# 改善箇所説明図

基準不適合発生箇所

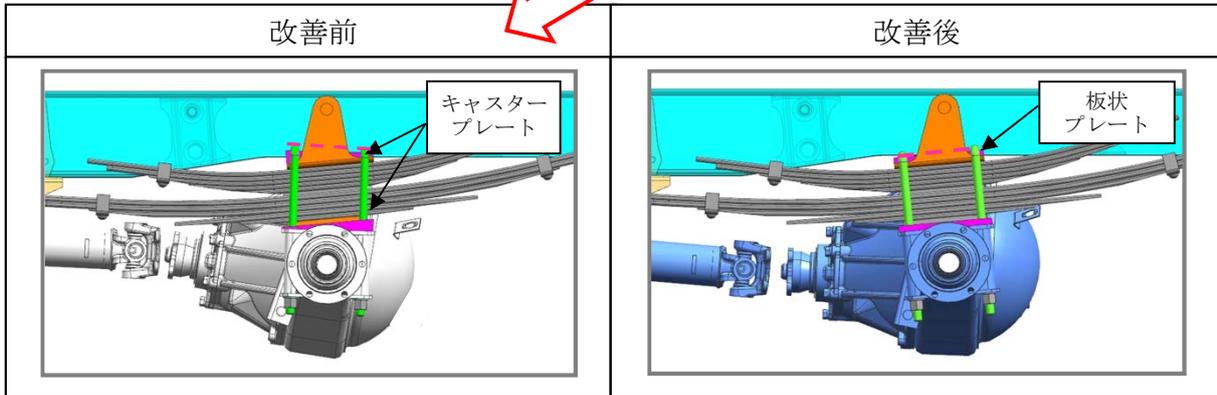
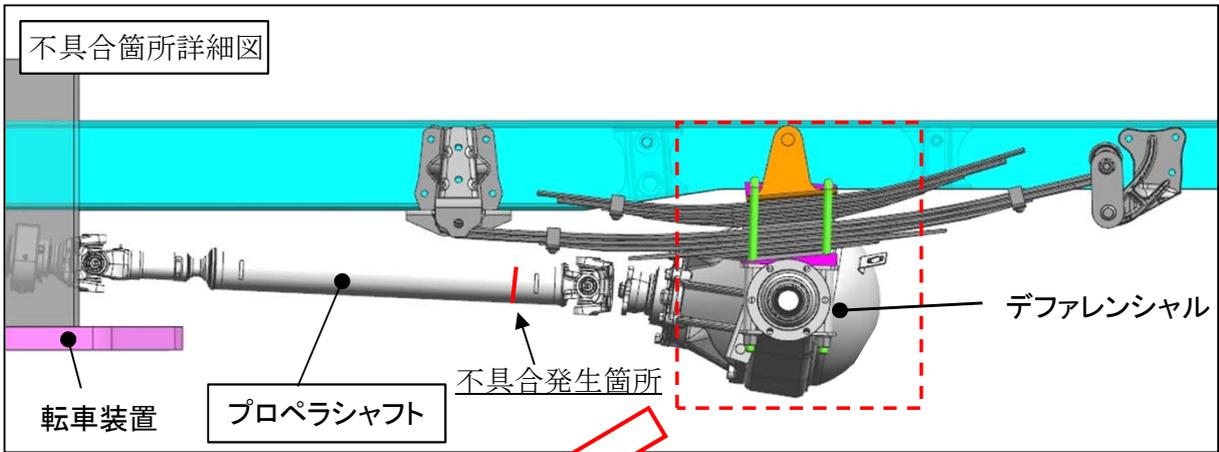
軌道上を走行できるように改造した車両のプロペラシャフトにおいて、開発時の設計が不適切なため、プロペラシャフトの取付角が改造基準の設計値を超えて組み付けられたものがある。そのため、走行時に過大な負荷がかかり、そのままの状態で使用を続けると、亀裂が生じて折損し、最悪の場合、走行不能となるおそれがある。

注：□ は、交換部品を示す。

**改善の内容**：全車両、キャストプレートを取り外し、対策品（板状プレート）を取り付ける。  
また、プロペラシャフトを良品に交換する。
